Naše zn. 3312/2025-SŽ-SSV-Ú3
Listů/příloh 10/4

Věc: Vysvětlení/ změna/ doplnění zadávací dokumentace č. 7
„Modernizace trati Brno-Přerov, 5. stavba Kojetín – Přerov“

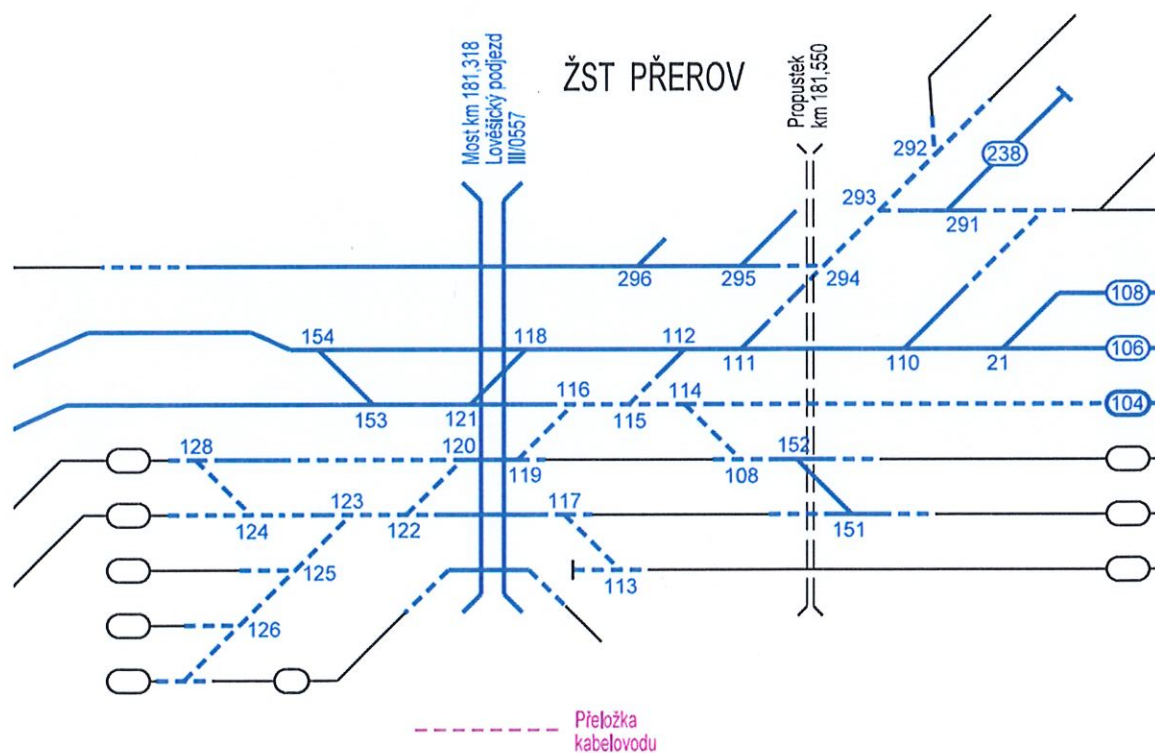
V PS zabezpečovacího a sdělovacího zařízení jsou v polohopisných výkresech zakresleny pochozí kabelové žlaby pro uložení kabelizace. Tyto pochozí žlaby jsou zřizovány a uvedeny ve výkazu výměr SO železničního spodku SO 25-16-01, 26-16-01, 28-16-01 (výťah z technické zprávy SO 25-16-01: „V rámci železničního svršku a spodku jsou v několika úsecích zřízeny pochozí betonové kabelové žlaby pro umístění kabelové trasy do drážní stezky. Tyto žlaby jsou navrženy pro snadnější vedení kabelů podél tratě. V úsecích je umístěn pochozí kabelový žlab o rozměrech 600x320 mm umístěný do okraje stezky.Pod žlabem je zřízena podkladní vrstva minimální tloušťky 100 mm ze štěrkodrti.“). Ve výkazu výměr SO 27-16-01 ale tento pochozí žlab chybí. Žádáme zadavatele o doplnění.

Kabelové žlaby jsou součástí SO 27-17-01 (923m). Ve svršku jsou umístěny, protože v rámci tohoto SO budou ukládány pouze do dosypávky zapuštěného lože.
